**AMPLIAÇÃO DO ATERRO DE RESÍDUOS NÃO
PERIGOSOS DE CASTELO BRANCO – 3ª CÉLULA**

**PROCESSO DE LICENCIAMENTO ÚNICO AMBIENTAL
N.º PL20240420003678**

RESPOSTA AO PEDIDO DE ELEMENTOS ADICIONAIS

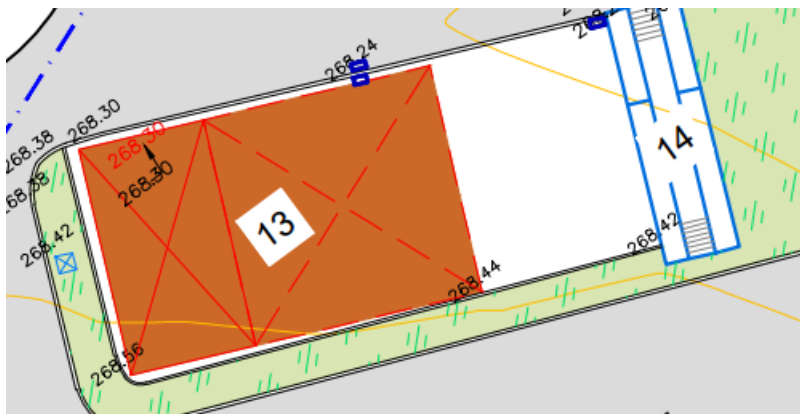
7.1.10 Identificar em planta qual é a área de drenagem associada à "caixa de hidrocarbonetos" com o nº 14, com localização mais próxima do depósito de combustíveis e representar em planta, a tubagem de encaminhamento das águas potencialmente contaminadas após tratamento e o respetivo ponto de descarga. Igualmente, identificar em planta qual é a área de drenagem associada à "caixa de hidrocarbonetos" com o nº 14, com

localização mais próxima da “área de manutenção de máquinas” (13) e representar em planta, a tubagem de encaminhamento das águas potencialmente contaminadas após tratamento e o respetivo ponto de descarga.

No desenho n.º 6 do projeto de execução (documento “P2022.001.TOP.PE.PL-01_Rev2”), apresentado no Anexo 2 do presente documento, encontra-se a implementação dos separadores de hidrocarbonetos e a rede de ligação à fossa tricompartimentada onde é efetuado o tratamento da água residual.

O efluente tratado é conduzido, primeiro por elevação e depois graviticamente para a lagoa de lixiviados, como se pode observar na peça desenhada n.º 6 do projeto de execução (documento “P2022.001.TOP.PE.PL-01_Rev2”) e no diagrama esquemático apresentado na Figura 5 da resposta à questão 7.1.19.

Figura 5 – Fluxograma do circuito dos Lixiviados

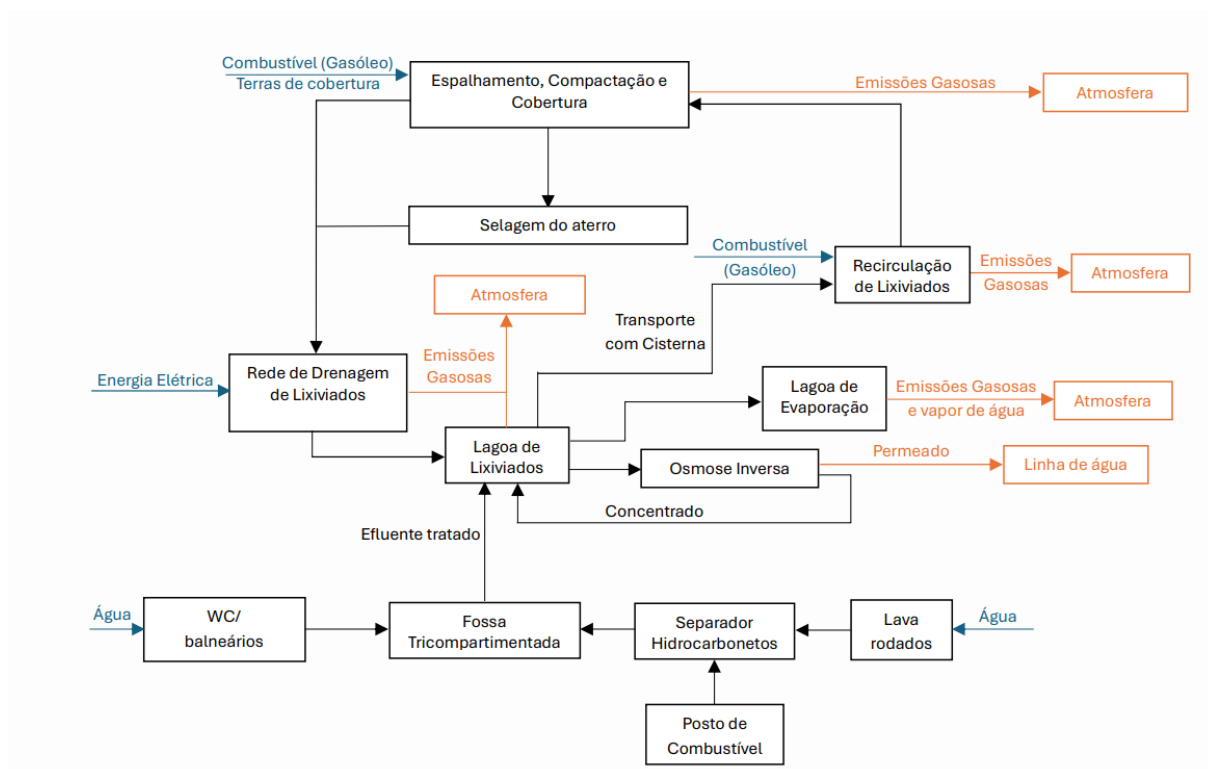
7.1.19 Descrever/caracterizar o sistema de drenagem de lixiviados, apresentar planta com a informação do traçado da rede de drenagem dos lixiviados na área do Aterro de RNP de Castelo Branco, para a situação existente e para a prevista, com a implementação do projeto, nomeadamente com a representação da rede de drenagem dos lixiviados das células 1, 2 e 3, e encaminhamento para a ETAL e posterior descarga do efluente tratado no meio recetor (condutas elevatórias, caixas, rede de drenagem do concentrado e do permeado).

Saliente-se que o circuito do permeado resultante da etapa de tratamento referente à osmose inversa é descarregado na linha de água, enquanto o concentrado retorna à lagoa de lixiviados.

Para uma melhor perceção do sistema apresenta-se na figura seguinte o fluxograma do circuito de lixiviados.

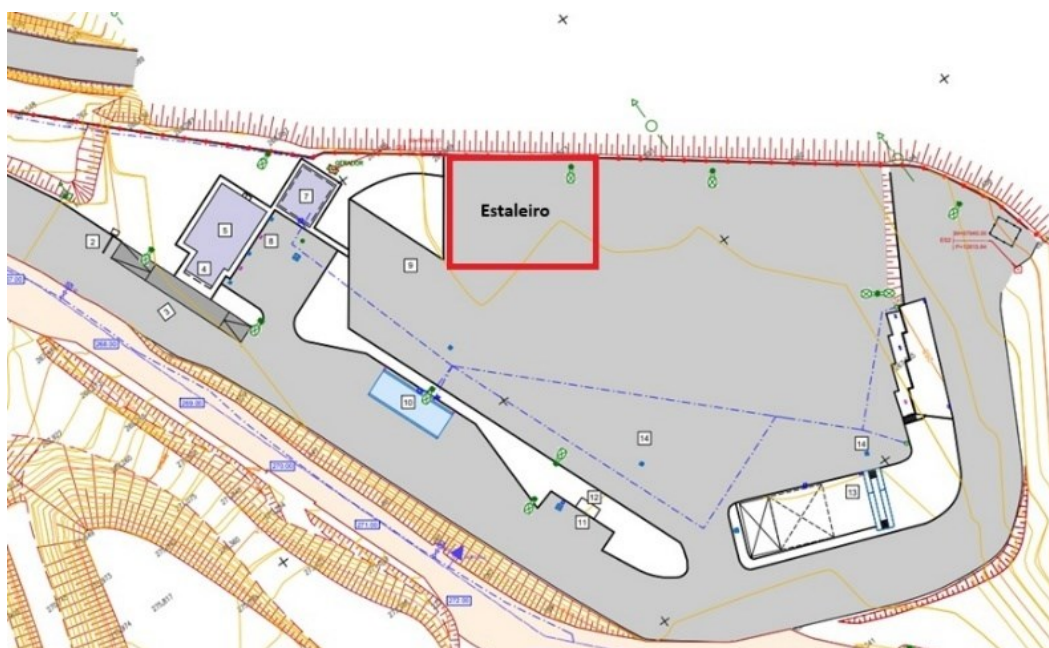
7.1.34 Na fase de construção indicar qual é a produção estimada de águas residuais domésticas e esclarecer qual é o seu encaminhamento, tratamento e destino final.

Na fase de construção da 3.^a célula, a produção de águas residuais domésticas estará associada essencialmente às instalações sociais temporárias afetas à obra, nomeadamente sanitários, balneários e refeitório de apoio aos trabalhadores.

A produção estimada de águas residuais domésticas é reduzida e proporcional ao número de trabalhadores em obra, podendo ser estimada, de forma indicativa, com base num consumo médio de 40 a 60 litros por trabalhador/dia. Assim, para uma equipa típica de obra, estimada em 10 trabalhadores, o volume diário gerado será em média de 600 litros/dia e variável em função da intensidade dos trabalhos.

As águas residuais poderão ser encaminhadas para a rede de drenagem das águas residuais existentes no aterro. Em alternativa, caso se recorra a instalações sanitárias portáteis, os efluentes serão recolhidos e encaminhados por entidades devidamente licenciadas.

Figura 11 – Superfície piezométrica local (Método de Interpolação: Spline)

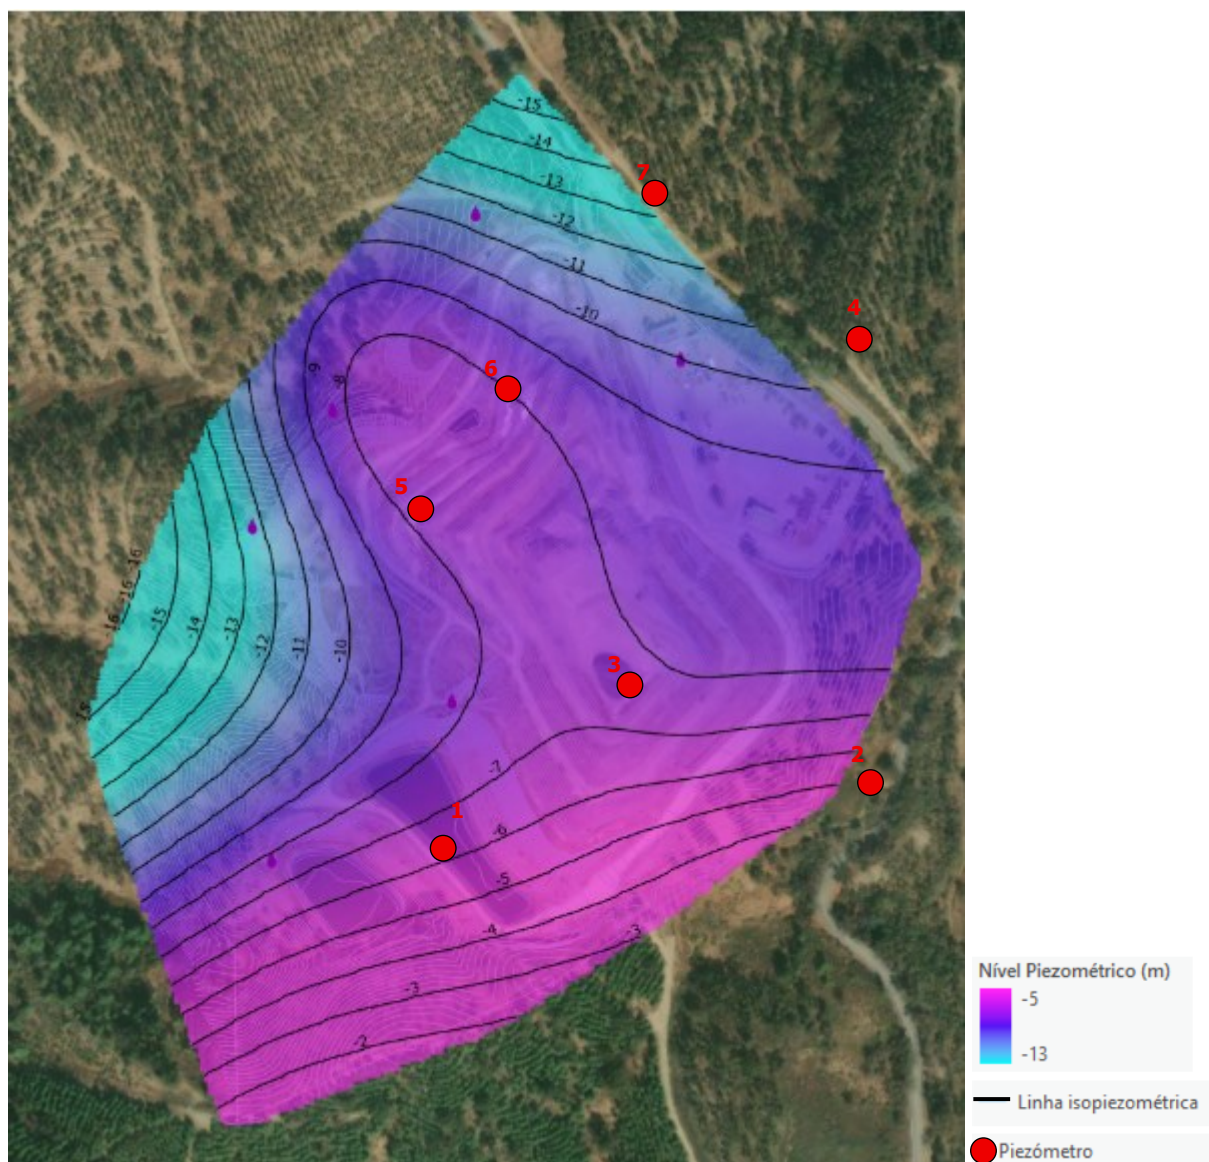
7.2.3 Estabelecer uma superfície piezométrica local, com base nessas medições.

Apresenta-se seguidamente uma superfície piezométrica local, com base nas medições de dezembro de 2024, por corresponderem aos dados mais representativos e completos, recorrendo-se ao método de interpolação por Spline.

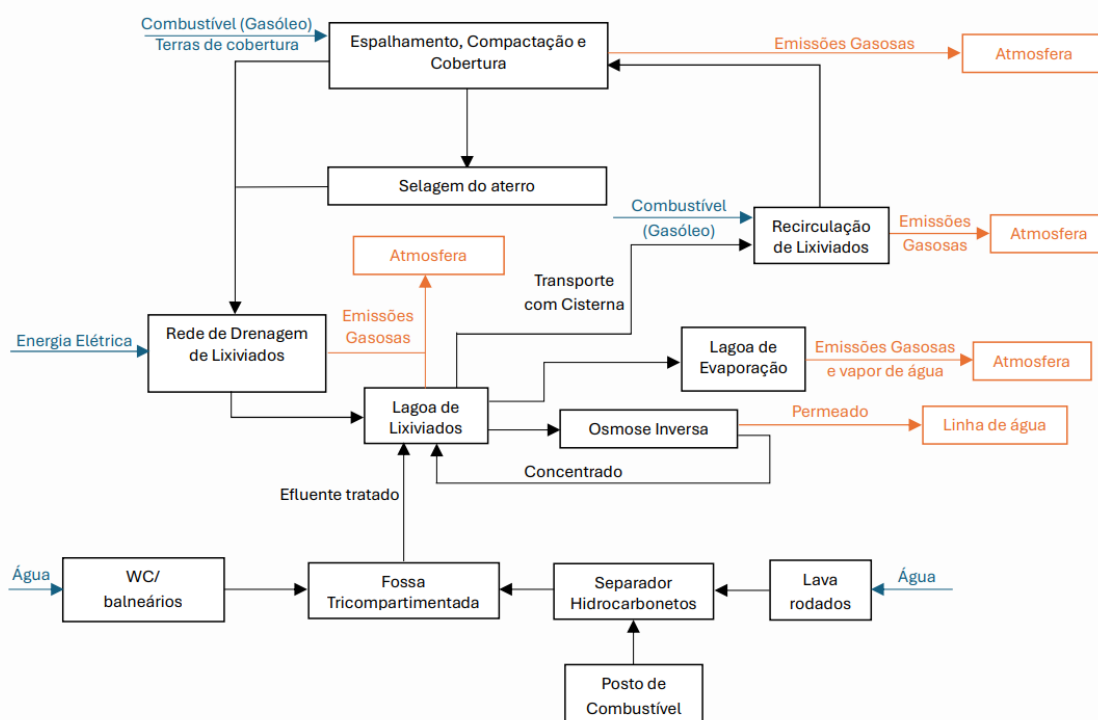
11.4 Indicar se é efetuada a recirculação do lixiviado e concentrado para o aterro.

Atualmente, não se encontra a ser efetuada nem a recirculação de lixiviado nem a recirculação de concentrado no aterro de RIBs de Castelo Branco.

No que respeita ao concentrado resultante da osmose inversa, este apenas será devolvido às lagoas de armazenamento para efeitos de diluição e reprocessamento, não estando prevista a sua recirculação para o corpo do aterro.
